Crna Gora
OPŠTINA MOJKOVAC
01-426/25-2281
Mojkovac, 21.11.2025.godine

**POJAŠNJENJE BR.1 TENDERSKE DOKUMENTACIJE broj 01-426/25-2215 OD 12.11.2025.GODINE
(ŠIFRA POSTUPKA #103413) ZA OTVORENI POSTUPAK JAVNE NABAVKE ZA
IZGRADNJU I REKONSTRUKCIJU ULIČNE RASVJETE**

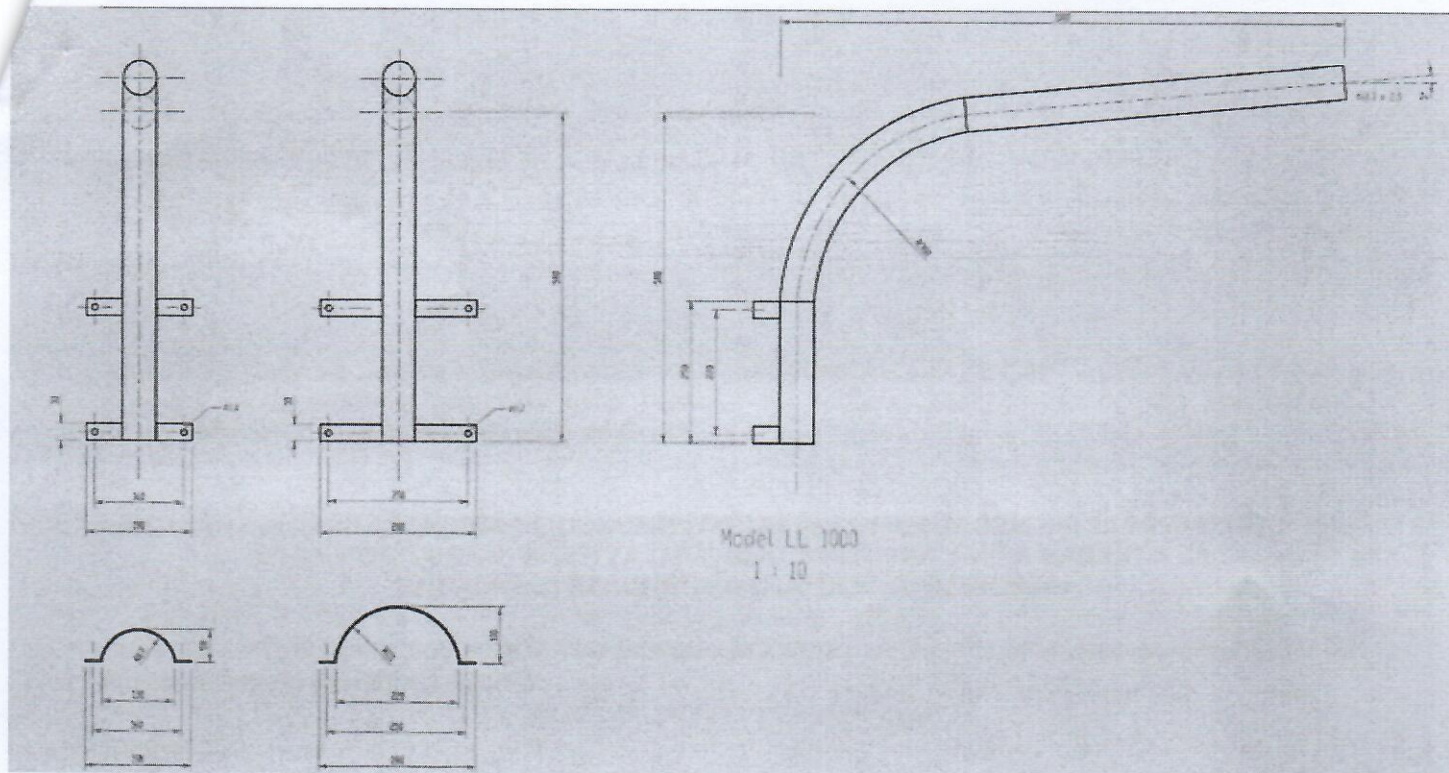
3. Stavkom 26. opisa predmeta javne nabavke specificirana je " Nabavka, isporuka i ugradnja lire dužine 1m" koje se u skladu sa Elaboratom javne rasvjete ugrađuju na armirano betonskim stubovima radi postavljanja svjetiljki, međutim nije precizno definisan tip lire koji se isporučuje i ugrađuje. U Elaboratu javne rasvjete je priložen cjelokupan asortiman proizvođača lira Amiga Kraljevo od strane 65 do 82 sa 17 tipova lira. Molimo da precizno definišete tip lire iz priloženog asortimana i kataloga proizvođača.

Odgovor br. 3:

U fotometrijskom proračunu, pod PROFILOM 2, jasno je naznačena dužina nagiba lire od 5%, što odgovara projektovanom položaju svjetiljke na betonskom stubu.

Na grafičkim priložima, u legendi, navedeno je da se radi o lučnoj liri dužine $L = 1$ m. Navedena lira definisana je sljedećim tehničkim karakteristikama:

- izrađena je od čelične cijevi debljine zida 2,5 mm,
- spoljnog prečnika $\Phi 60,3$ mm,
- sastavljena metodom uzdužnog varenja,
- izvedena u skladu sa crtežom datim u prilogu ovog odgovora,
- završna zaštita izvedena je metodom toplog cinkovanja, čime se obezbjeđuje potpuna zaštita od korozije i dugotrajna otpornost na atmosferske uticaje.

Dakle, tip lire koji je predmet nabavke jasno je definisan fotometrijskim proračunom, grafičkim priložima i tehničkim opisom datim u okviru ovog odgovora.
